AVIS DE L'AUTORITÉ ENVIRONNEMENTALE

relatif au projet de création de la zone d'aménagement concerté (ZAC) La Plesse-La Chauffeterie
sur la commune de Betton en Ille-et-Vilaine

dossier reçu le 16 février 2016

Scénario retenu (d'après étude d'impact)

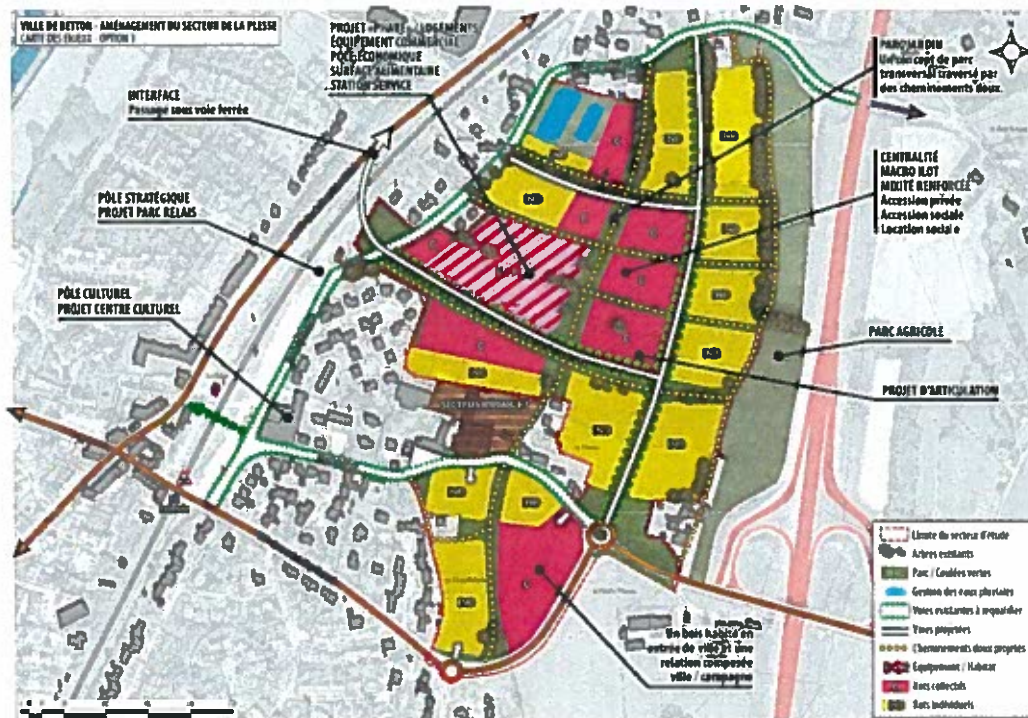
L'accès au projet s'organise à partir de 2 nouveaux axes qui le traversent du nord au sud et d'est en ouest. Le projet est bordé au sud par l'avenue de la Haye-Renault, qui le relie à la RD 175 (2x2 voies Rennes-Saint-Malo) et à la RD 3175 (Rennes-Mont St-Michel). Cette avenue est aussi la seule voie menant à la gare, toute proche, et au centre-ville de Betton, via le passage à niveau « La Levée ». La rue de la Hamonais longe les côtés ouest et nord du site et la rue de la Forêt le traverse en partie sud. Il est prévu de requalifier ces 3 axes périphériques dans le cadre du projet.

Le dossier n'est pas précis quant aux nombres, surfaces, emplacements et types de revêtement des places de stationnement privées et « visiteurs », ce qui ne permet pas d'en apprécier les impacts potentiels, directs et indirects.

L'Ae recommande au porteur de projet d'apporter les précisions nécessaires sur ce point.
